ZPŚ.271.17.2024

### WYJAŚNIENIA TREŚCI SWZ nr 10

Zamawiający informuje, że do postępowania przetargowego pn. **Budowa hali sportowej wraz z łącznikiem i infrastrukturą techniczną przy Zespole Szkół w Stegnie działka nr 199/31, 891/1 – etap 3**, wpłynęły zapytania. Poniżej treść zapytań i odpowiedzi zgodnie art. 284 ust. 2 ustawy z dnia 11 września 2019 r. – Prawo zamówień publicznych (tj. Dz. U. z 2024 r., poz. 1320).

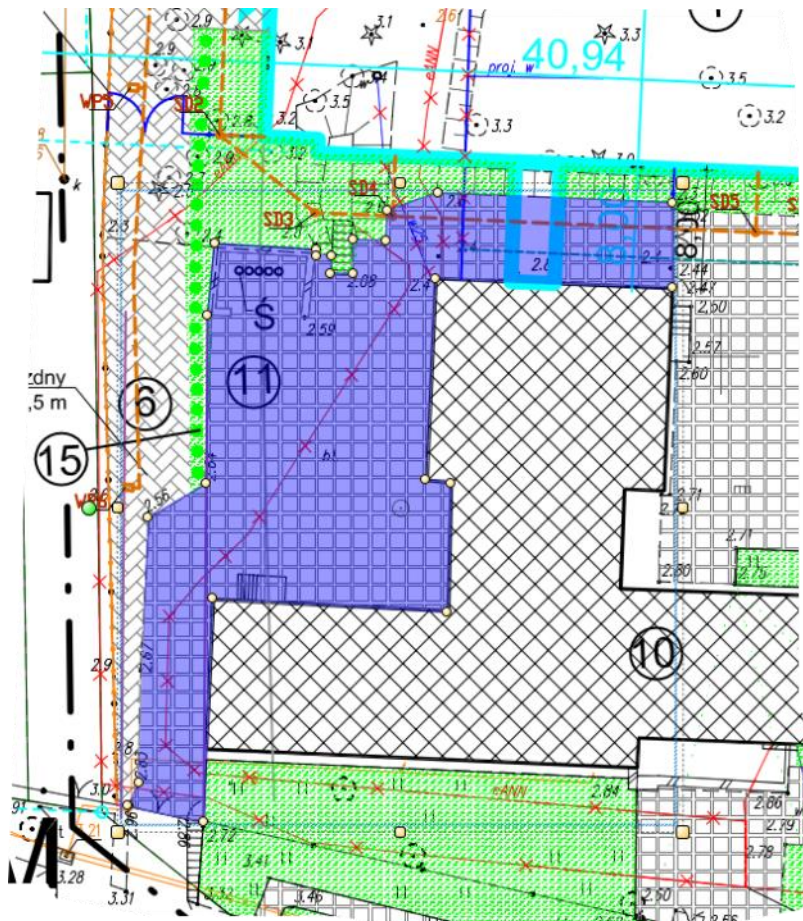
Podczas wizji lokalnej po zachodniej stronie istniejącego budynku szkoły stwierdzono występowanie nawierzchni z trylinki (niebieski obszar na rysunku). Nawierzchnia miała nierówną geometrię, część płyt była uszkodzona. Mając na uwadze konieczność dowiązania nowej nawierzchni pieszo-jezdnej (oznaczonej, jako nr 6) do tej istniejącej, proszę o wyjaśnienie, czy w ofercie należy uwzględnić rozbiórkę istniejącej nawierzchni z trylinki i ułożenie w jej miejsce nowej nawierzchni z kostki betonowej?

W trakcie wizji lokalnej przedstawiciel Zamawiającego poinformował Wykonawców, iż na podstawie uzyskanej decyzji o wycince drzew istniejących i nasadzeniach zastępczych, nasadzenia te nie będą objęte niniejszym postępowaniem i zostaną wykonane przez Zamawiającego na jego koszt. Na powyższym rysunku pod nr 15 zaznaczono planowane nasadzenia. Proszę o wyjaśnienia, czy są to planowane nasadzenia zastępcze (poza niniejszym postępowaniem), czy też inne nasadzenia, które należy uwzględnić w ofercie? Jeśli są to nasadzenia objęte niniejszym postępowaniem, proszę o wskazania ilości, gatunków i wielkości planowanych nasadzeń.

**Odpowiedź:** Tak, ująć wymianę na kostkę betonową gr. 8 cm. Zaznaczony teren wynosi ok.600 m<sup>2</sup>

**Odpowiedź:** Zgodnie z legendą PZT są to tuje. Tuje sadzić co ok.70 cm. Wysokość sadzonek ok.80-100 cm
